**RESPUESTA A OBSERVACIONES A LOS TÉRMINOS CONDICIONES  
CONTRACTUALES EN EL MARCO DE LA INVITACIÓN ABIERTA No. 001 DE 2025  
(IA-001-2025-FENOGE)**

**PROCESO:** Invitación Abierta No. 001 de 2025 (IA-001-2025-FENOGE)

**OBJETO:** “El CONTRATISTA se obliga para con el CONTRATANTE a la implementación de un Sistema Solar Fotovoltaico con almacenamiento”.

Ilustración 6: Curva y Gráfico de Barras de demanda horaria promedio diario, en P.U., de referencia para microrredes y SDL IPSE para usuarios residenciales.

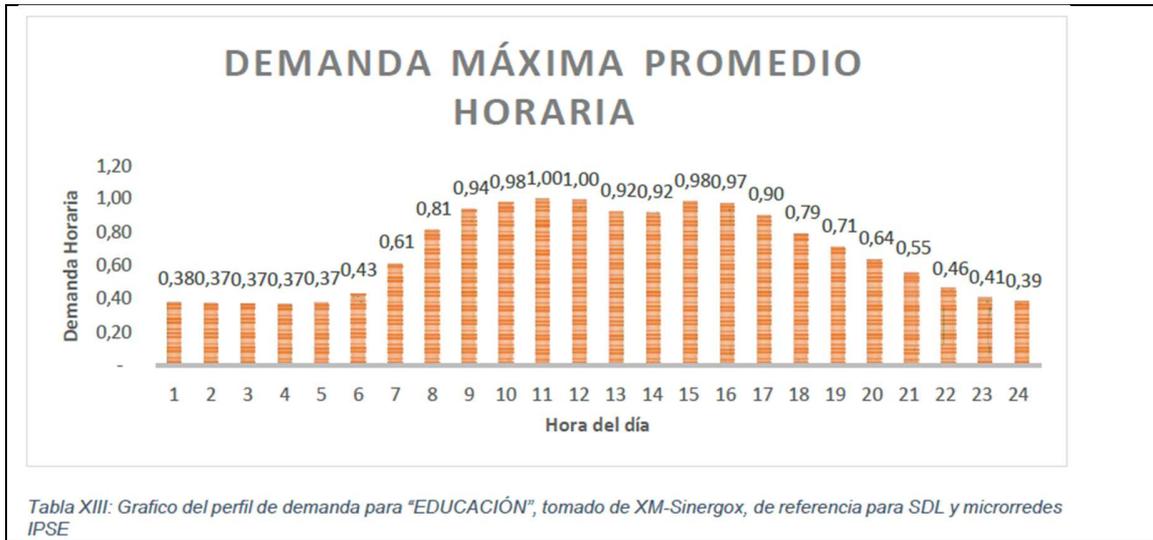
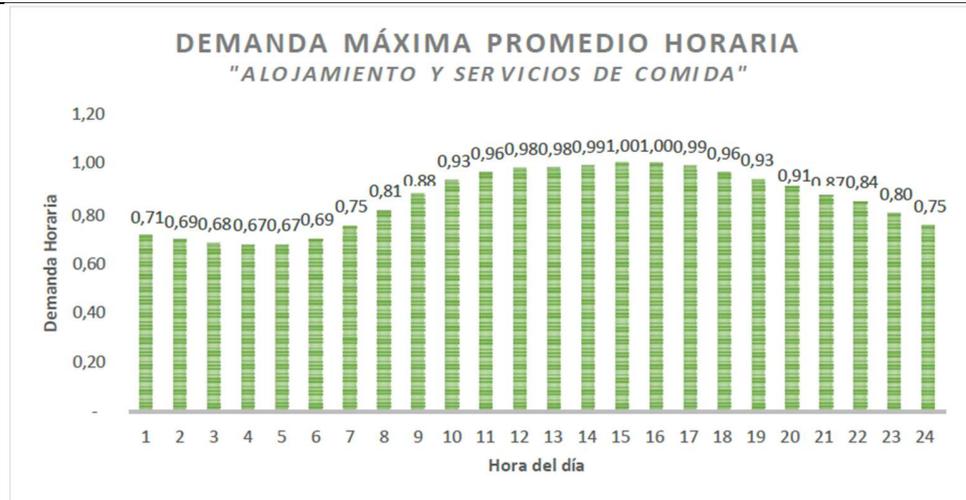
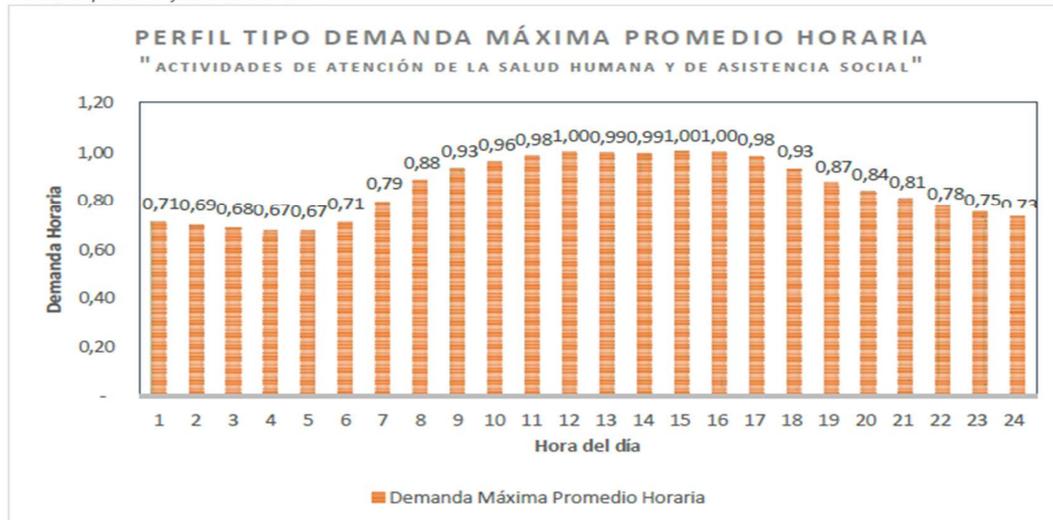
**Observación/aclaración No. 5:**

El FENOGÉ se permite aclarar que, la demanda en términos de potencia está calculada en 795 kVA en el primer año, lo anterior conforme a los estudios realizados en el documento “Memoria Justificativa” por el IPSE, en el marco de la estructuración del proyecto denominado “MEJORAMIENTO Y AMPLIACIÓN, CON BASE EN RECURSOS RENOVABLES, DE LA CENTRAL DE POLIGENERACIÓN QUE ALIMENTA LAS LOCALIDADES NAZARETH Y PUERTO ESTRELLA EN LA ALTA GUAJIRA MUNICIPIO DE URIBIA EN EL DEPARTAMENTO DE LA GUAJIRA” en su capítulo “II. DIMENSIONAMIENTO DE LA FUENTE DE GENERACIÓN Y DEL SISTEMA DE DISTRIBUCIÓN.” literal “c) Proyección de la demanda. (Carga Actual y Futura)”. En dicho documento se presenta las curvas características de demanda para usuarios rurales de referencia, obtenidas con base en información obtenida de la telemetría del CNM del IPSE y de diversos Operadores de Red, que se presentan a continuación:

De conformidad con los perfiles presentados por tipo de actividad, se presenta la distribución del total de 837 usuarios proyectados por actividad.

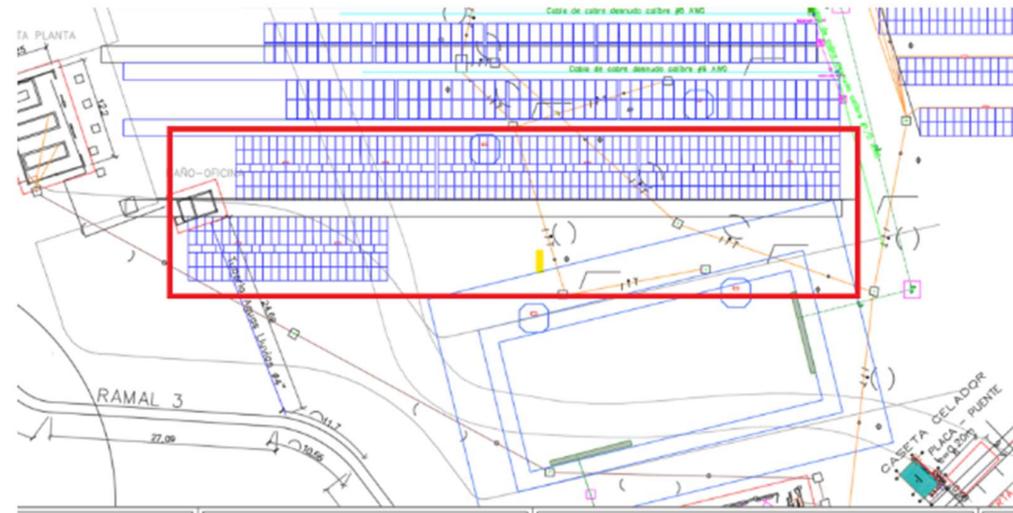
**Observación/aclaración No. 32:**

*Agradecemos a la entidad aclarar si los equipos inversores/cargador proyectados deben ser de una potencia de 500 kW.*

**Respuesta a observación/aclaración No. 32**

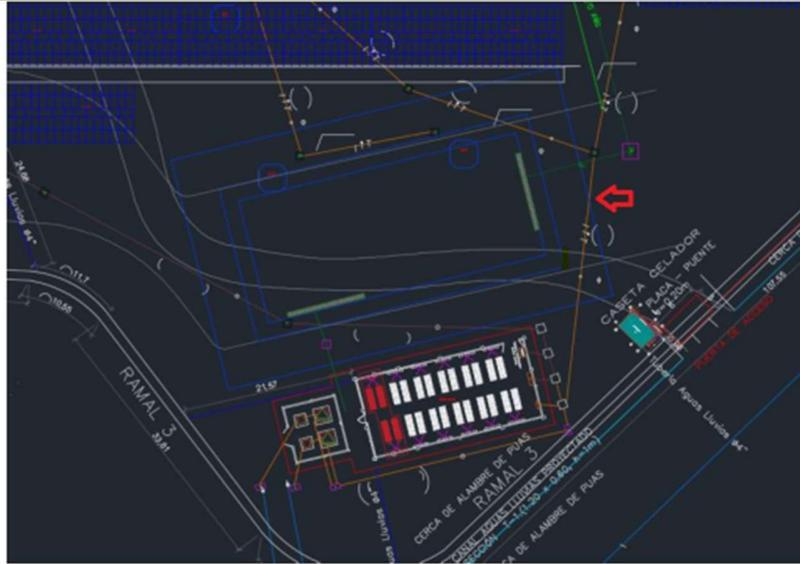
**Observación/aclaración No. 34:**

Agradecemos a la entidad aclarar basados en la siguiente imagen correspondiente al documento de nombre "A-NAZARETH W solar place V20N-112024 JG.dwg" es la nueva caseta que se debe construir para la protección de las baterías, tableros y controles

**Respuesta a observación/aclaración No. 34**
